ZP.271.21.2020

Wyjaśnienia treści specyfikacji istotnych warunków zamówienia nr 4

Dotyczy: przetargu nieograniczonego na rozbudowę centrum sportowo-rekreacyjnego poprzez dobudowę budynku hali sportowej do budynku krytej pływalni Solan, wraz z infrastrukturą techniczną i zagospodarowaniem terenu przy ul. Gimnazjalnej w Nowej Soli.

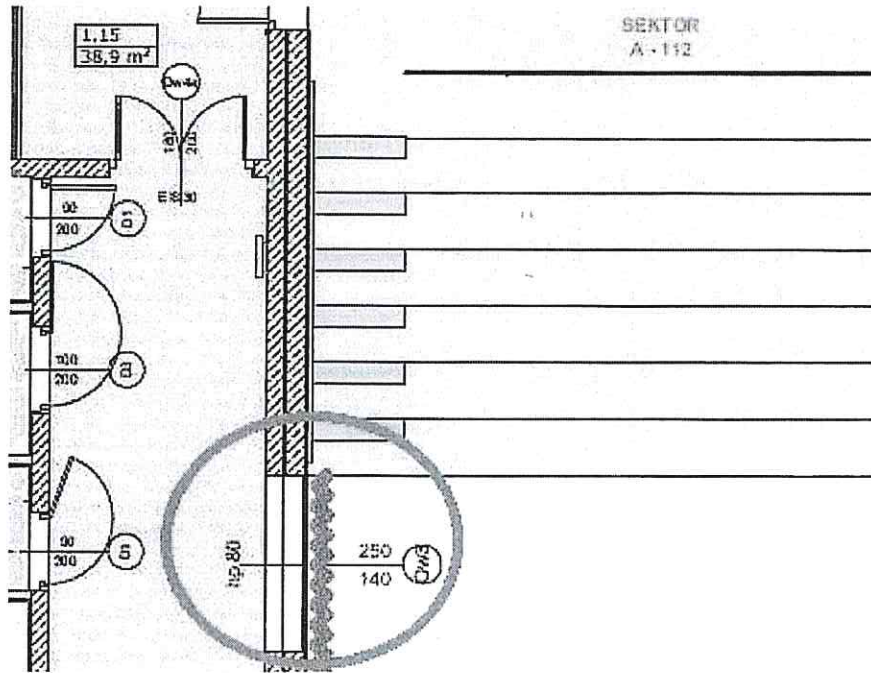
Rysunek AW_3 KOLORYSTYKA-RZUT PARTERU – wg informacji w tabeli w pom 0.08 na ścianach należy zamontować wykładziny ścienne winylowe do wys. 200 cm, natomiast na rysunku nie zaznaczono w którym miejscu. Dodatkowo wg rysunku Aw_5 KOLORYSTYKA-ROZWINIĘCIA ŚCIAN okładzina z wykładzin nie występuje w tym pomieszczeniu. Prosimy o wyjaśnienie rozbieżności i określenie czy w pom. 0.08 należy montować wykładziny ścienne? Jeżeli tak to prosimy o określenie w którym miejscu i do jakiej wysokości.

W pomieszczeniu 0.08 nie należy montować wykładziny ściennej winylowej, wykończenie ścian w pomieszczeniu 0.08 należy wykonać zgodnie z rysunkiem Aw/5 – projekt wykonawczy, branża architektura – kolorystyka i wyposażenie wnętrz. Zgodnie z odpowiedzią na pytanie wykonawcy nr 41 zawartą wyjaśnieniach i zmianach treści SIWZ z dnia 12.10.2020 r. wykładziny ścienne winylowe należy zamontować wyłącznie w pomieszczeniach 0.02 i 0.50 na parterze obiektu.
